1.1	CONCEPTO TÉCNICO No. CT:	6114
1.2	SUBDIRECCIÓN:	TÉCNICA Y DE GESTIÓN
1.3	COORDINACIÓN:	INVESTIGACIÓN Y DESARROLLO
1.4	REFERENCIA CRUZADA RADICADO FOPAE:	2011ER2644, 2011ER3490
1.5	RESPUESTA OFICIAL No. RO:	46557

2.1	SOLICITANTE:	ARQ. JUAN REINALDO SUÁREZ MEDINA CURADURÍA URBANA No.1
2.2	PROYECTO:	CALARES SALITRE
2.3	LOCALIDAD:	13 TEUSAQUILLO
2.4	UPZ:	109 CIUDAD SALITRE ORIENTAL
2.5	BARRIO O SECTOR CATASTRAL:	CIUDAD SALITRE SUR - ORIENTAL
2.6	DIRECCIÓN:	CALLE 22A No. 66 - 21
2.7	CHIP:	AAA0074NZNX
2.8	AREA APROX. DEL LOTE	10.810 m²
2.9	FECHA DE EMISIÓN:	22 DE MARZO DE 2011
2.10	EJECUTOR DEL ESTUDIO:	JEOPROBE LTDA.

El presente concepto técnico corresponde a la **primera revisión** realizada por el Fondo de Prevención y Atención de Emergencias, del informe "Asesoría geotécnica y sismológica para la evaluación de la amenaza sísmica del proyecto Corpacero S.A." elaborado por el Ing. Jorge Alberto Rodríguez. Este estudio fue radicado el 1 de Marzo de 2011 mediante oficio 2011ER2644, por el Ing. Juan Reinaldo Suárez Medina de la Curaduría Urbana No. 1 en cumplimiento a lo estipulado en el Decreto 193 de 2006, posteriormente el Ing. Jorge Alberto Rodríguez radicó información complemen

Figura 1. Localización del Proyecto "CALARES SALITRE"

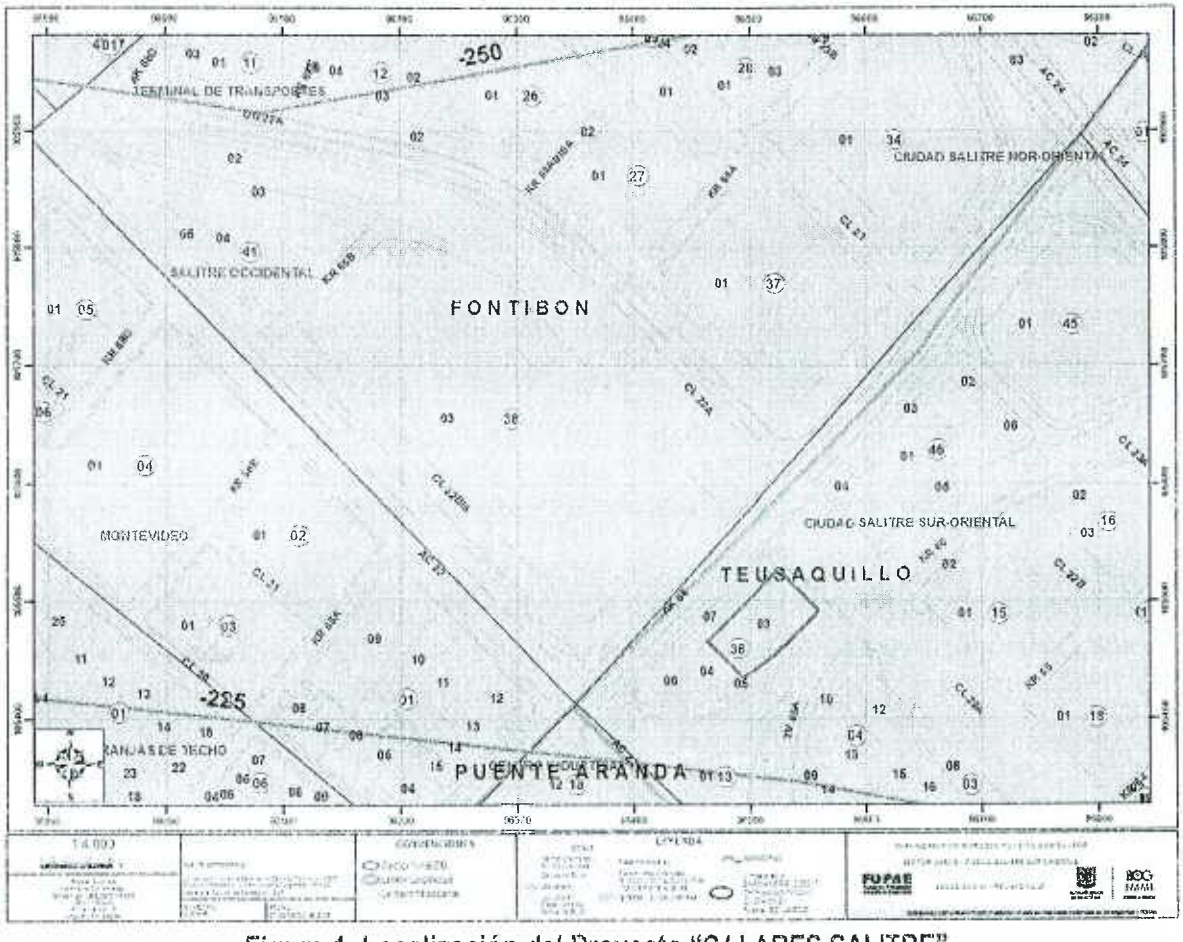
De acuerdo con el numeral 1.1 del informe, el proyecto se encuentra localizado en la Zona 3 – Lacustre A de la microzonificación sísmica de la ciudad, lo cual es consistente con la localización presentada en la Figura 1 del presente concepto.

El estudio CUMPLE con este requerimiento.
